改善箇所説明図

第3車軸および第4車軸
ステアリングストップ

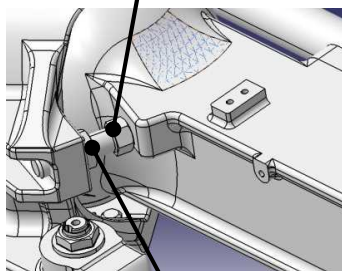
ホイール・クレーンの第3及び第4車軸ステアリング機構において、ステアリングストップ位置の調整が不適切なため、ステアリング最大操舵時に走行時のタイヤからの外力により第4車軸がたわみ、上側トルクロッド取付けボルトに緩みが生じ、折損することがある。そのため、上側トルクロッドが車軸から外れて異音が発生し、そのままの状態で使用を続けると、サスペンションシリンダ取付け部が損傷して、最悪の場合、走行できなくなるおそれがある。

全車両、第3及び第4車軸のステアリングストップの位置を調整するとともに、上側トルクロッド取付けボルトを交換する。なお、第4軸目のサスペンションシリンダ取付け部を点検し、損傷がある場合は取付け部を交換する。

識別：第3車軸および第4車軸ステアリングストップボルトに白ペイントし、識別する。
